Ministerium f. Klimaschutz, Umwelt etc., NRW
z. Hd. [REDACTED]
Az: IV 5 308 131

Betr.: Prüfung der Möglichkeit von Umwelt-Auswirkungen des Einsatzes von Abfall- und Reststoffen zur Bruchhohlraum-Verfüllung in Steinkohlenbergwerken in NRW.
Zum Protokoll-Entwurf zur 3. Sitzung des begleitenden Arbeitskreises am 10. 03. 2016 im MKULNV in Düsseldorf

Abb. 21: Tiefenabhängige Verteilung des pH-Wertes, BW Haus Aden/Monopol (gelb = nicht repräsentative Proben da zu hohe pH-Werte) (Quelle: LFH)

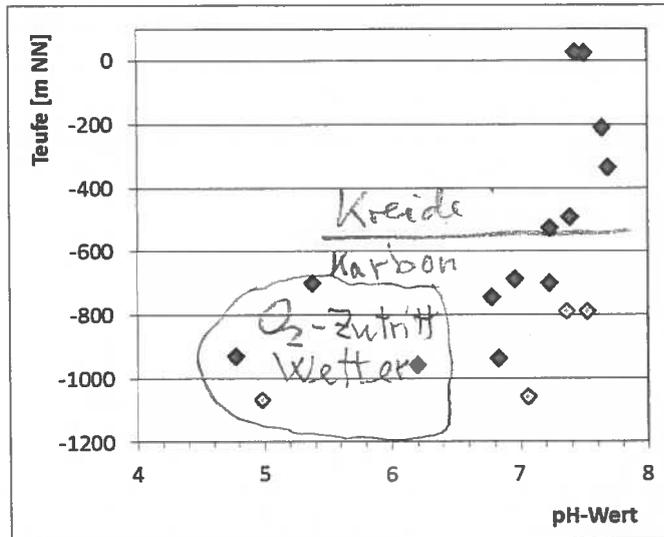
↑ O₂

Pflanzen-Lage

Folgen der Oxidation erhöhen Weisamkeit auf Pflanzen-Streuen

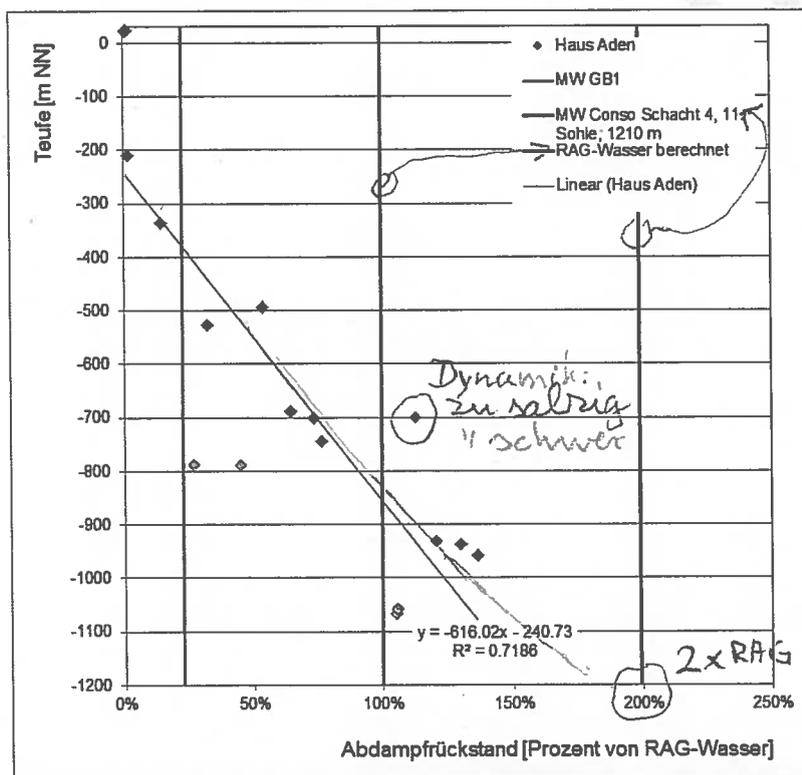
Relativ:
Vielfaches v. Standard
RAG

Abb. 30: 3D-Ansicht mit Störungssystem (Quelle: delta h)

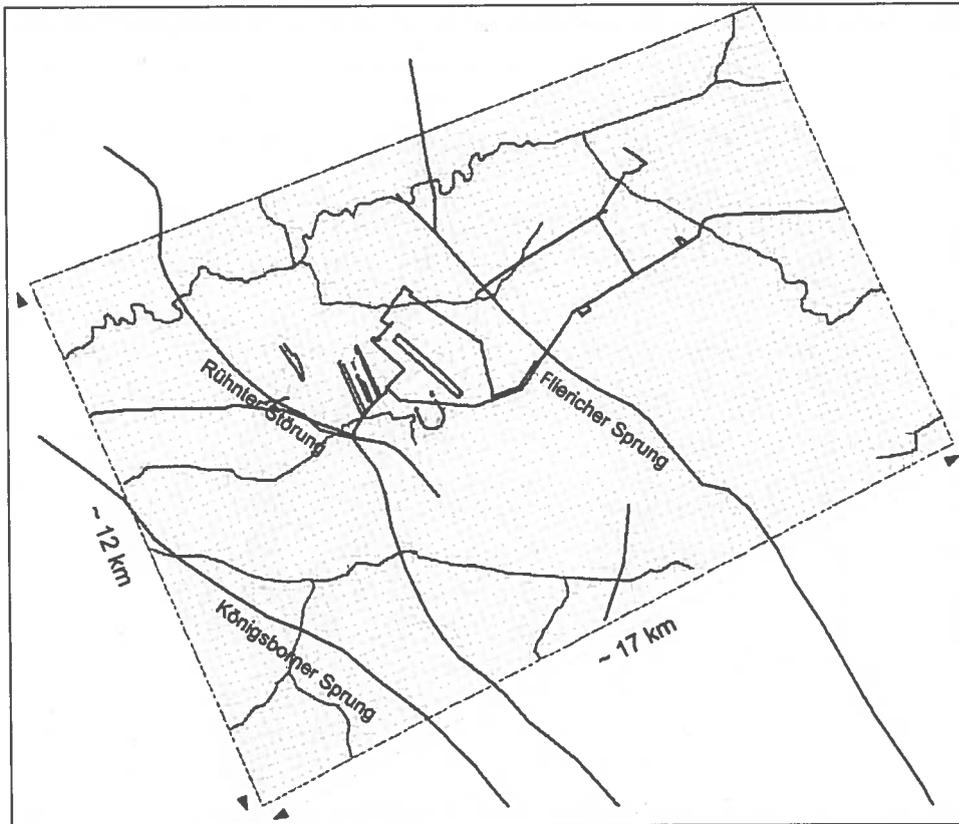
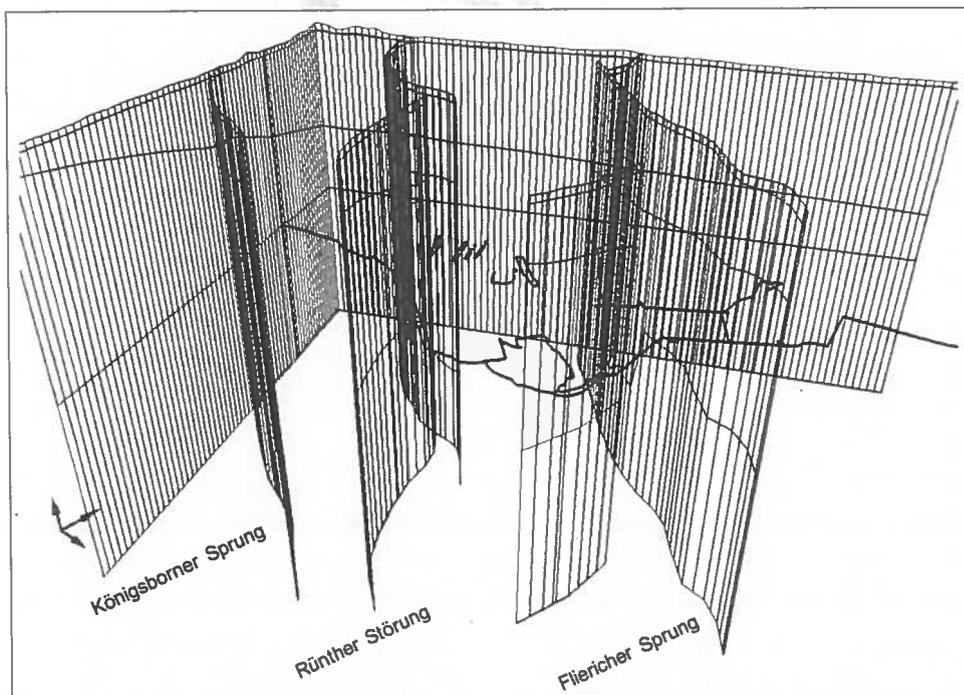
? Vertikale Störungen? Täuschung σ horiz. Komponenten vor
Dadurch erfolgt Anschauung von Dehnungs-Strukt.
-76-
